ACTA DE JUNTA DE ACLARACIONES (ÚNICA)

El motivo de la presente reunión es realizar conforme a lo dispuesto en los artículos 34, 35, y 39 Bis de la Ley de Obras Públicas y Servicios Relacionados con las Mismas, 39 y 40 de su Reglamento, la junta de aclaraciones correspondiente a la licitación pública nacional número **09178002-019-2020**, relativa a los trabajos de **"RECONFIGURACIÓN DE LA PROTECCIÓN MARGINAL EN SENOS DE ESCOLLERAS EN LA MARGEN SUR DEL CANAL DE ACCESO DEL PUERTO DE LÁZARO CÁRDENAS, MICH."**, de conformidad con lo establecido en la sección 1 DIFUSIÓN DE LA CONVOCATORIA, punto 1.3 INSTRUCCIONES PARA LA LICITACIÓN, numeral 6 VISITA AL SITIO DE REALIZACIÓN DE LOS TRABAJOS y con fundamento en lo señalado en los artículos 31 fracción IX de la Ley de Obras Públicas y Servicios Relacionados con las Mismas y 38 de su Reglamento, la visita al sitio de los trabajos se llevó a cabo el día **27 del mes de julio del 2020**, a las **14:00 horas**, con termino a las **15:30 horas**.

Procedimiento: 1015957 - RECONFIGURACIÓN DE LA PROTECCIÓN MARGINAL EN SENOS DE ESCOLLERAS EN LA MARGEN SUR DEL CANAL DE ACCESO DEL PUERTO DE LÁZARO CÁRDENAS, MICH.

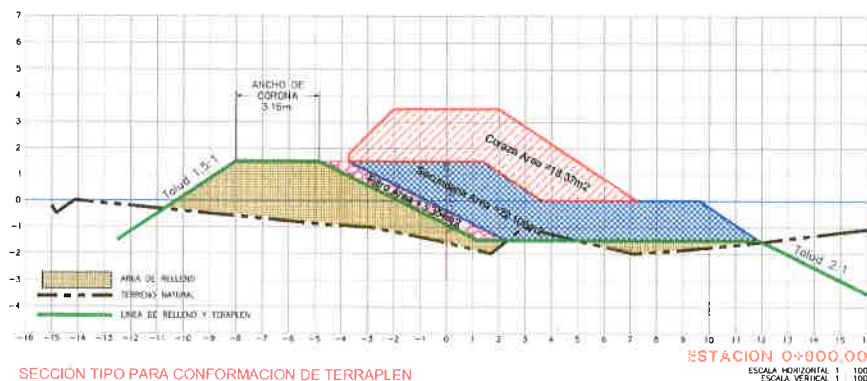
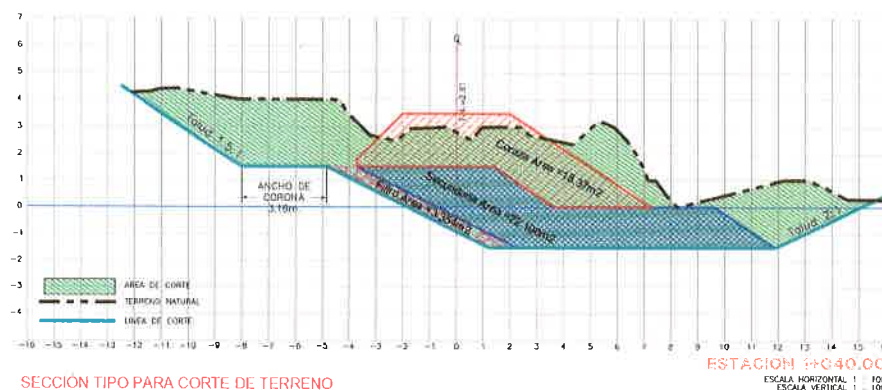
- 3) En el caso de la Especificación particular para el concepto 6. "Suministro y colocación de roca con peso de 1.25 ton a 1.50 ton, pero en los ALCANCES, menciona "Suministro de roca puesta en el sitio de los trabajos, con peso de 3.0 ton a 6.0 ton. Favor de aclarar.

Respuesta 3 de APILAC: En la especificación 5, hoja 1 de 2, en el numeral 3 de los ALCANCES

3. SUMINISTRO DE ROCA PUESTA EN EL SITIO DE LOS TRABAJOS, CON PESO DE 3.00 TON. A 6.00 TON.

3. SUMINISTRO DE ROCA PUESTA EN EL SITIO DE LOS TRABAJOS, CON PESO DE 1.25 TON. A 1.50 TON.

APIAC-023/20 Bis

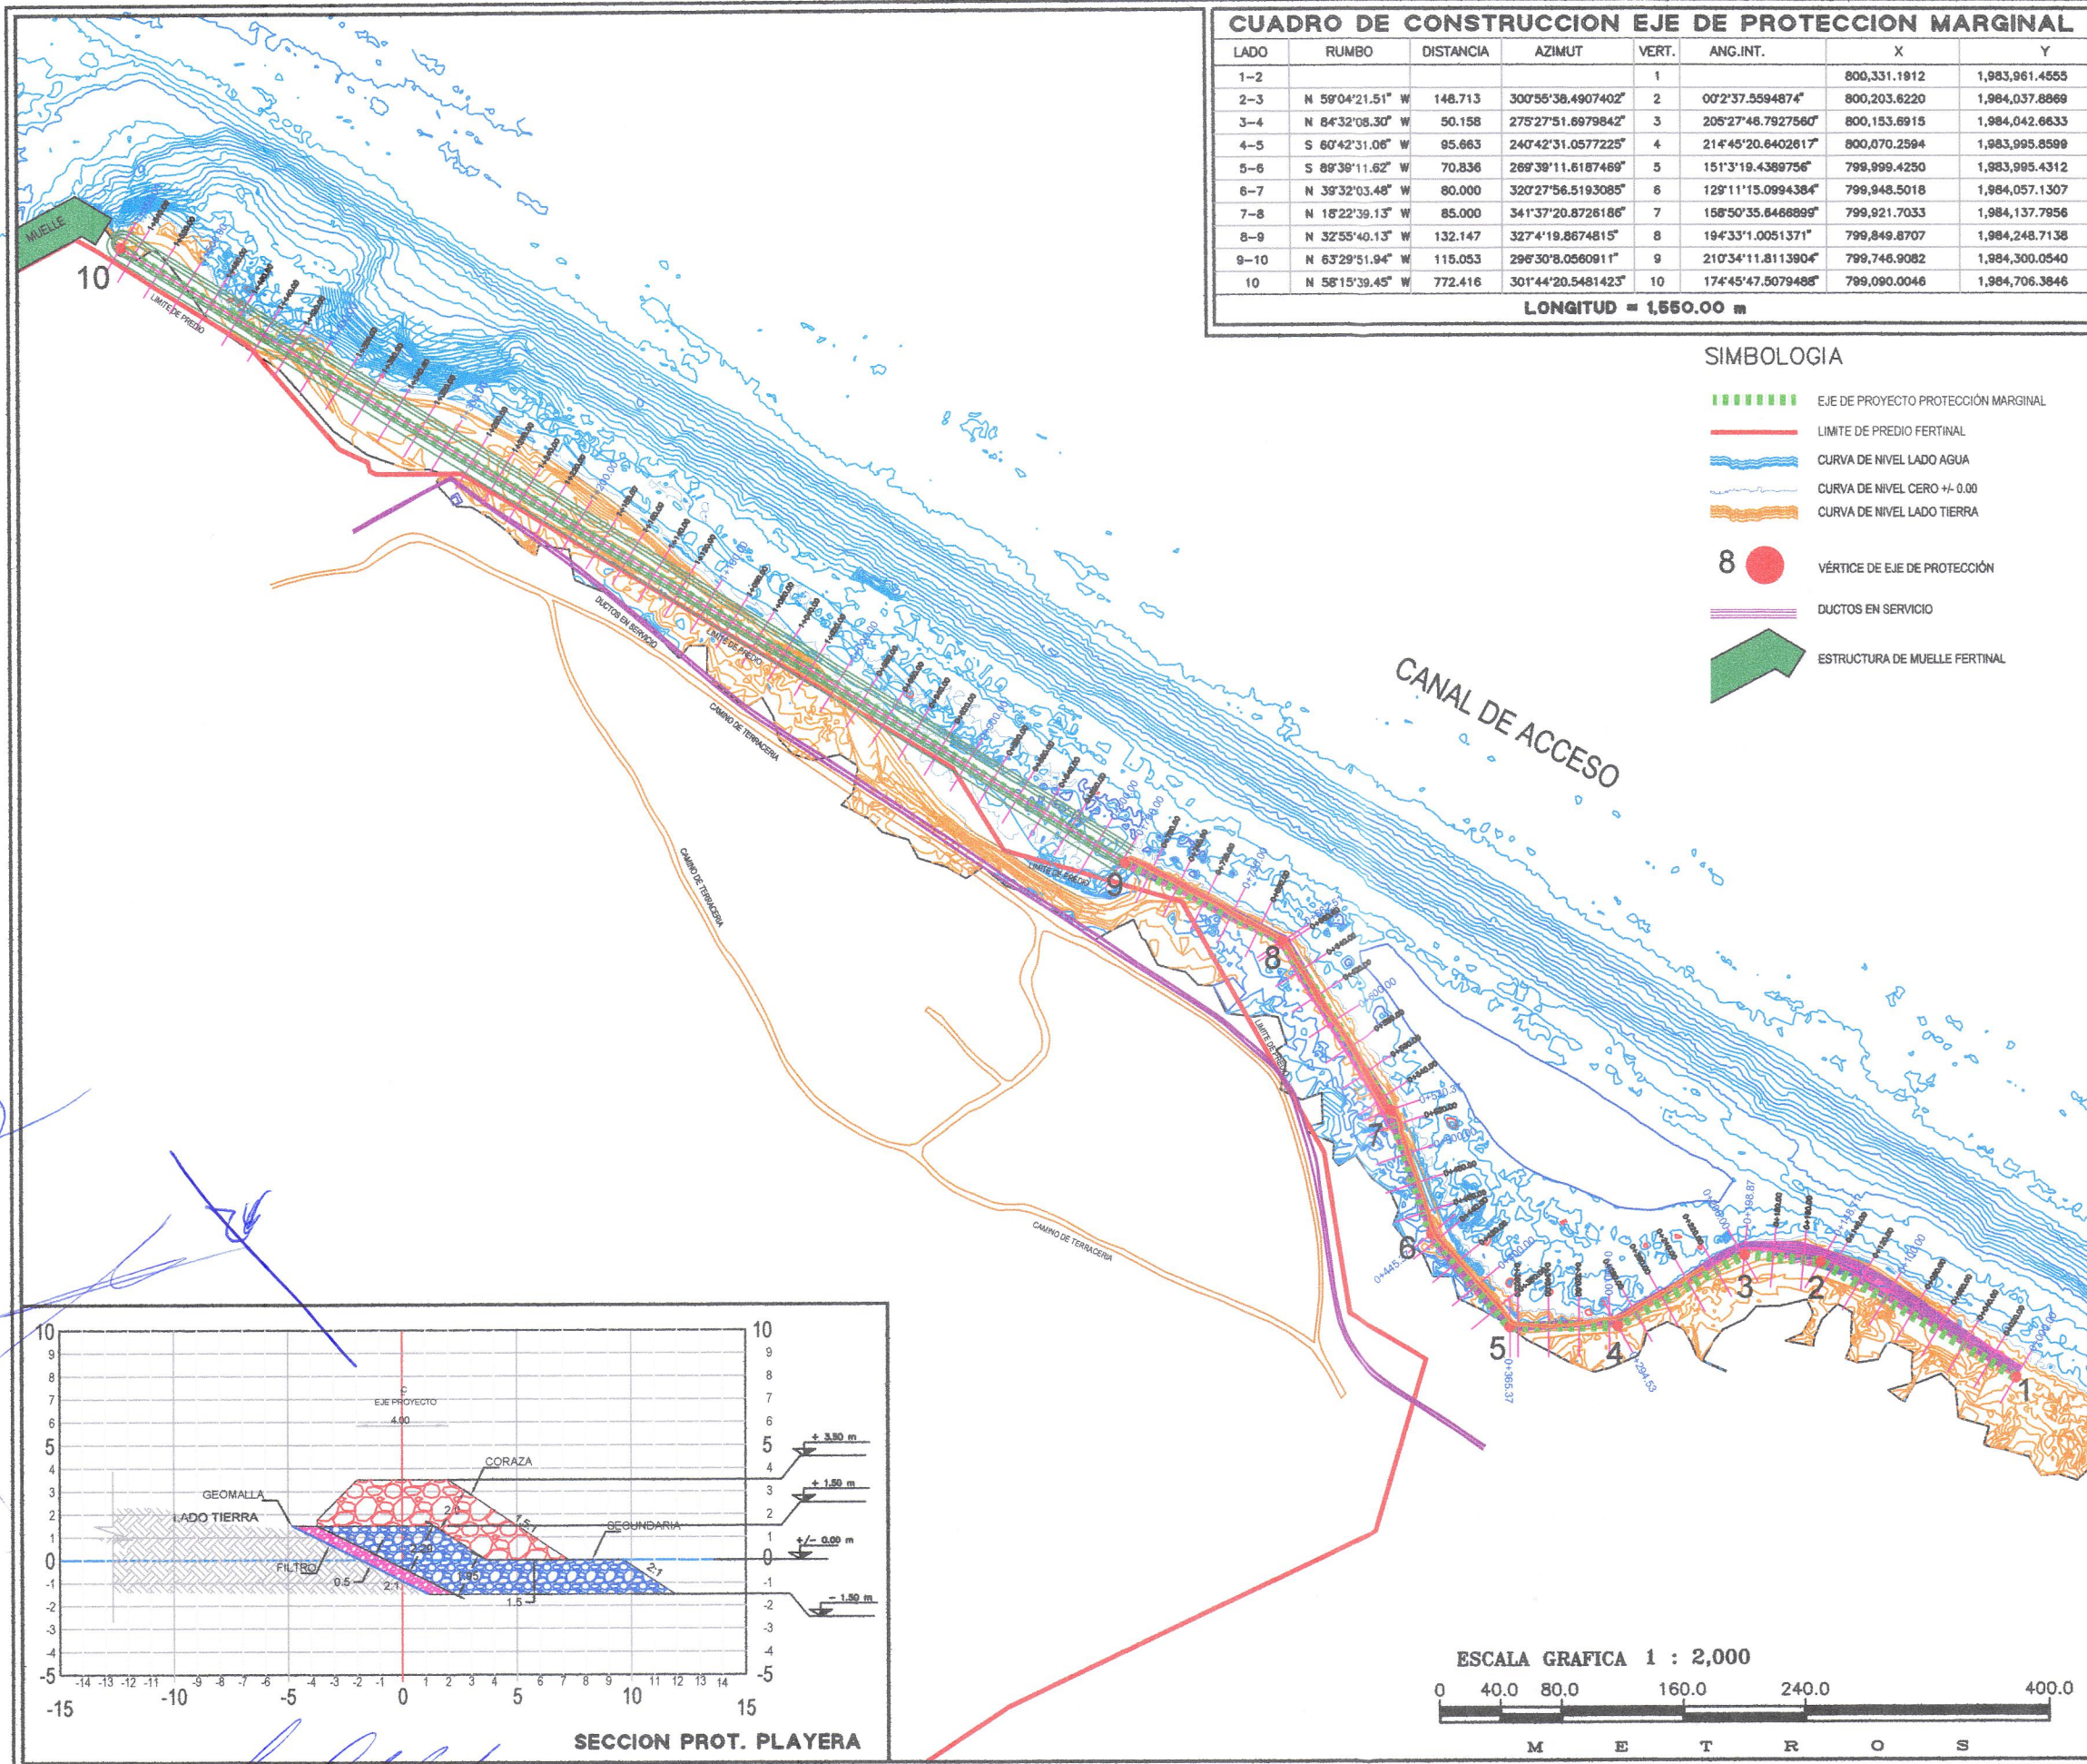
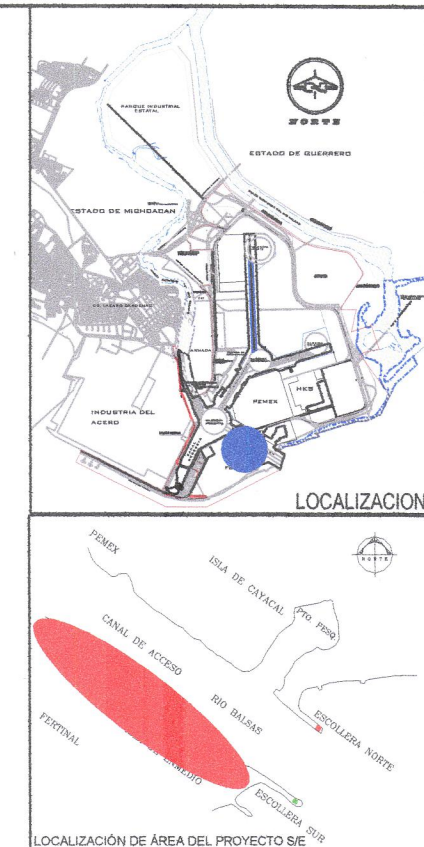
- 4) Favor de proporcionar sección de proyecto de relleno y conformación de taludes y terraplenes con material producto de corte.

- 5) Favor de proporcionar las secciones transversales del proyecto del 0+000 a 1+550.

- 6) Favor de proporcionar los cadenamamientos donde se ubican los cubos ranurados para su retiro, así como los nuevos cadenamamientos para su colocación y Sección Tipo de la Protección Playera.

- 7) Favor de indicar que trabajos se realizaran en el cadenamamiento 1+150 al 1+550.

Respuesta 4 de APILAC: Se anexan secciones tipo para áreas de relleno y sección tipo para áreas de corte y se realicen a lo largo del eje de proyecto indicado en planos.

Respuesta 5 de APILAC: la sección trasversal tipo se encuentra indicada en el plano de proyecto anexo en la convocatoria.

Respuesta 6 de APILAC: La Convocante aclara que en el plano de proyecto se indican en el apartado de NOTAS, numeral 13 y 14, las cuales indican:

13.- DEL CADENAMIENTO 0+000.00 AL CADENAMIENTO 0+780.00 SE REFORZARÁ LA PROTECCION EXISTENTE CON ROCA TIPO CORAZA HASTA ALCANZAR EL NIVEL INDICADO EN LA SECCIÓN DE PROYECTO. SE DEBERA DE REMOVER LA PIEDRA EXISTENTE Y CUBOS RANURADOS PREFABRICADOS PARA ACOMODAR LA ROCA NUEVA CON LA ESTRUCTURA DE LA PROTECCIÓN EXISTENTE Y GARANTIZAR LA TRABAZON Y ESTABILIDAD DE LA PROTECCIÓN MARGINAL INDICADA EN PROYECTO.

14.- DEL CADENAMIENTO 0+780.00 AL CADENAMIENTO 1+150.00 SE REALIZARÁN TRABAJOS DE CONFORMACION DE TERRAPLENES EN LA ZONAS BAJAS Y CORTE DE TERRENO PARA GARANTIZAR LOS TALUDES DE SECCIÓN DE PROYECTO Y DESCANSEN DE FORMA ADECUADA LAS CAPAS INDICADAS DE LA PROTECCIÓN MARGINAL.

Los cubos ranurados removidos se colocarán en la parte posterior de la protección de proyecto y la sección tipo se encuentra indicada en plano de proyecto.

Respuesta 7 de APILAC: La Convocante indica que los trabajos a realizar del cadenamiento 1+150 al 1+550 son corte de terreno natural de acuerdo a sección de proyecto indicada en respuesta de la pregunta 4 y con el material de corte se rellenará y conformará los terraplenes y taludes en las zonas bajas para alcanzar el nivel de desplante de roca para capa de filtro, capa secundaria y capa de coraza de acuerdo a espesores y taludes indicados en sección de proyecto.
